Добавление 98: Правила № 99

Пересмотр 3 – Поправка 1

Дополнение 10 к первоначальному варианту Правил – Дата вступления в силу:
8 октября 2015 года

Единообразные предписания, касающиеся официального утверждения газоразрядных источников света для использования в официально утвержденных газоразрядных оптических элементах механических транспортных средств

Рис. 1
Категория D8R – Цоколь PK32d-8

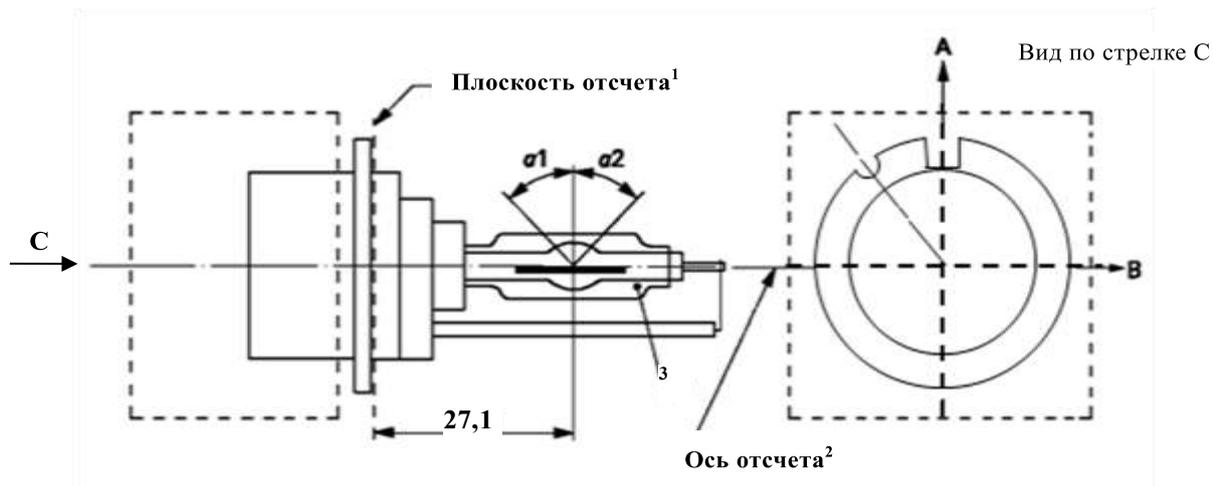
Включить новые спецификации D8R/1–6 после спецификации D8S/5 следующего содержания (см. следующие страницы; одна страница на спецификацию):

- ¹ Плоскость отсчета проходит по поверхности патрона, на которую опираются три упора цокольного кольца.
- ² См. спецификацию D8R/2.
- ³ При измерении на расстоянии 27,1 мм от плоскости отсчета по отношению к средней точке внутренней колбы максимальный эксцентриситет внешней колбы должен составлять не более 1 мм.

Рис. 2
Определение оси отсчета¹

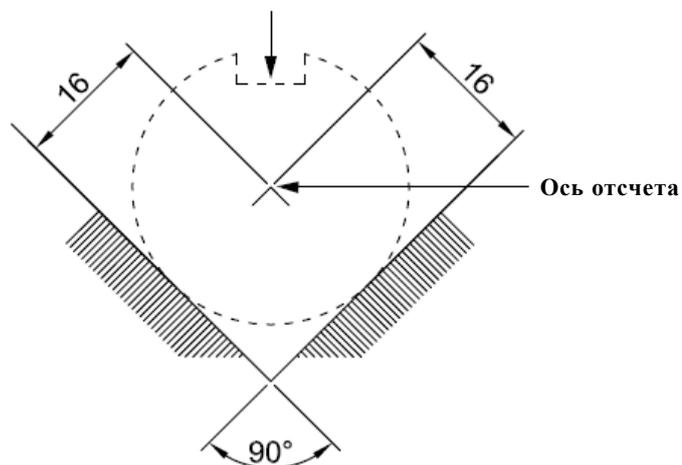
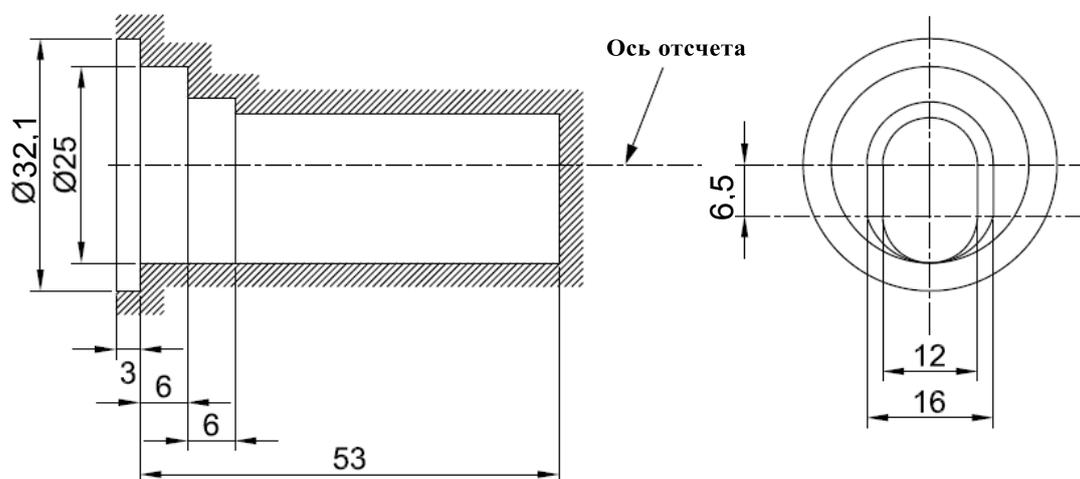
- ¹ Ось отсчета перпендикулярна плоскости отсчета и проходит через точку пересечения двух параллельных линий, как показано на рис. 2.
- ² Стекло колбы и держатели не должны выходить за пределы внешнего контура, как показано на рис. 3. Внешний контур представляет собой окружность, в центре которой находится ось отсчета.

Спецификация D8R/3

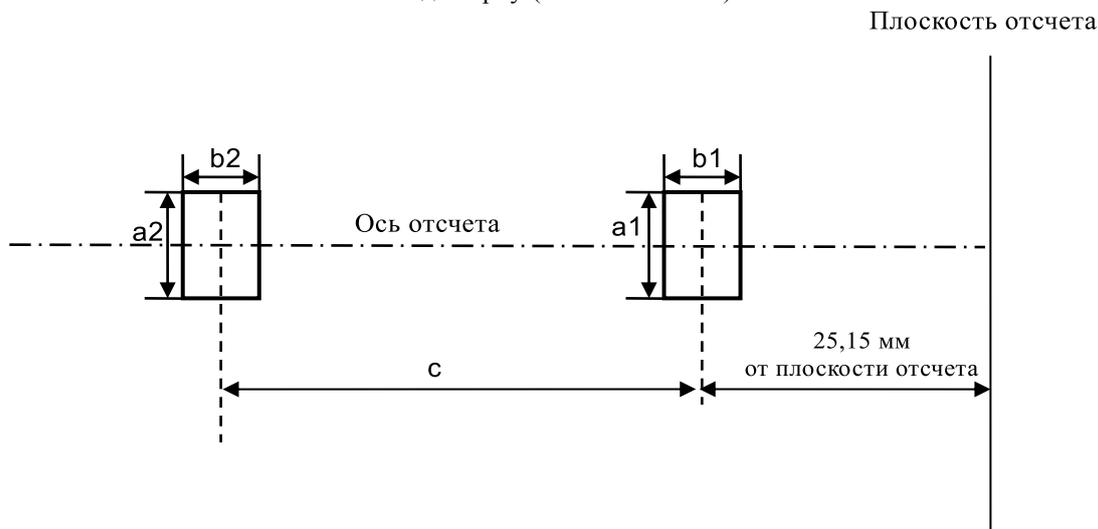
Размеры		Источники света серийного производства	Стандартные источники света
Положение электродов		Спецификация D8R/4	
Положение и форма дуги		Спецификация D8R/5	
$\alpha 1^1$		55° мин.	
$\alpha 2^1$		55° мин.	
D8R: Цоколь PK32d-8 в соответствии с публикацией МЭК 60061 (спецификация 7004-111-5)			
Электрические и фотометрические характеристики			
Номинальное напряжение пускорегулирующего устройства	В	12 ²	12
Номинальная мощность	Вт	25	25
Испытательное напряжение	В	13,2	13,2
Фактическое напряжение лампы	В	42 ± 9	42 ± 4
Фактическая мощность лампы	Вт	25 ± 3	25 ± 0,5
Фактический световой поток	лм	1 900 ± 300	1 900 ± 100
Координаты цветности	фактические	x = 0,375 y = 0,375	
	диапазон цветности ³	пределы	x = 0,345 y = 0,150 + 0,640 x
			x = 0,405 y = 0,050 + 0,750 x
		точки пересечений	x = 0,345 y = 0,371
			x = 0,405 y = 0,409
			x = 0,405 y = 0,354
		x = 0,345 y = 0,309	
Время повторного включения и выключения в разогретом состоянии	с	10	10

- ¹ Часть колбы, ограниченная углами $\alpha 1$ и $\alpha 2$, должна быть светоиспускающей частью. Эта часть должна быть как можно более однородной по форме и не должна иметь оптических дефектов. Это требование относится ко всей окружности колбы в пределах углов $\alpha 1$ и $\alpha 2$, за исключением черных полос.
- ² Напряжение пускорегулирующих устройств может быть больше или меньше 12 В.
- ³ См. приложение 4.

Спецификация D8R/4

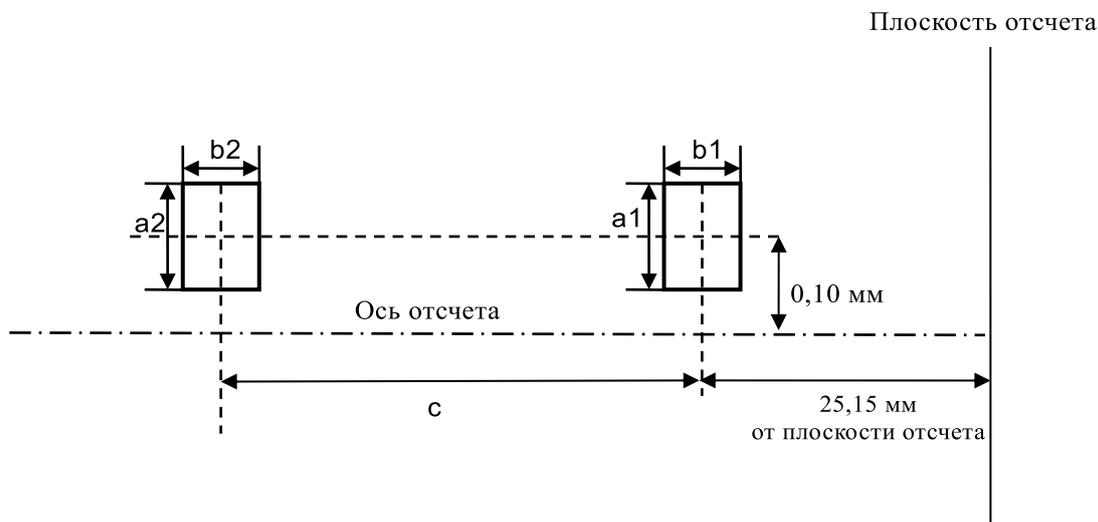
Настоящее испытание проводится для определения правильности положения электродов относительно оси отсчета и плоскости отсчета.

Размеры в мм	Источники света серийного производства	Стандартные источники света
a1	0,50	0,20
a2	0,70	0,35
b1	0,40	0,15
b2	0,80	0,30
c	3,90	3,90

Точка контакта дуги с ближайшим к плоскости отсчета электродом должна находиться в зоне, ограниченной размерами a1 и b1. Точка контакта дуги с электродом, наиболее удаленным от плоскости отсчета, должна находиться в зоне, ограниченной размерами a2 и b2.

Положение и форма дуги

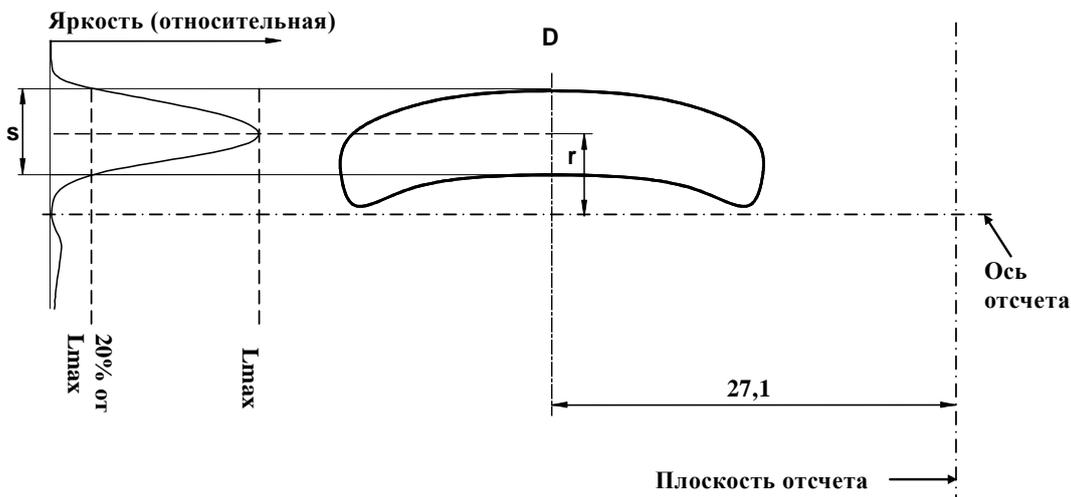
Настоящее испытание проводится для определения формы дуги и ее положения относительно оси и плоскости отсчета путем измерения ее искривления и рассеяния в поперечном сечении на расстоянии 27,1 мм от плоскости отсчета.

При измерении распределения относительной яркости в центральной части поперечного сечения, как показано на приведенном выше рисунке, максимальная величина яркости должна находиться в пределах расстояния r от оси отсчета. Точка 20% от максимальной величины должна находиться в пределах s .

Размеры в мм	Источники света серийного производства	Стандартные источники света
r (кривизна дуги)	$0,50 \pm 0,25$	$0,50 \pm 0,15$
s (рассеяние дуги)	$0,70 \pm 0,25$	$0,70 \pm 0,15$

Спецификация D8R/6

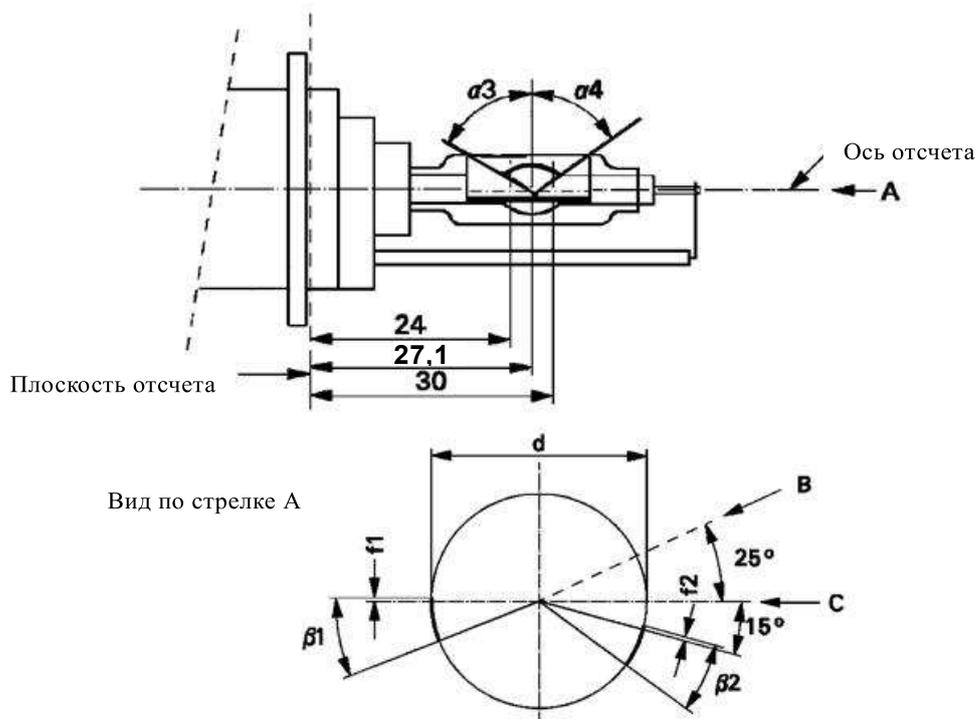
Настоящее испытание проводится для определения правильности положения черных полос относительно оси отсчета и плоскости отсчета.

При измерении распределения яркости дуги в центральной части ее поперечного сечения, определенного в спецификации D8R/5, и после поворота источника света таким образом, чтобы черная полоса закрывала дугу, величина измеренной яркости должна составлять $\leq 0,5\%$ от L_{max} .

Размеры	Источники света серийного производства	Стандартные источники света
$\alpha 3$	70° мин.	
$\alpha 4$	65° мин.	
$\beta 1/24, \beta 1/30, \beta 2/24, \beta 2/30$	$25^\circ \pm 5^\circ$	
$f1/24, f2/24$ ¹	$0 \pm 0,25$	$0 \pm 0,20$
$f1/30$ ¹	$f1/24 \text{ mv} \pm 0,15$ ²	$f1/24 \text{ mv} \pm 0,1$
$f2/30$ ¹	$f2/24 \text{ mv} \pm 0,15$ ²	$f2/24 \text{ mv} \pm 0,1$
$f1/24 \text{ mv} - f2/24 \text{ mv}$	$\pm 0,3$ макс.	$\pm 0,2$ макс.
d	9 ± 1
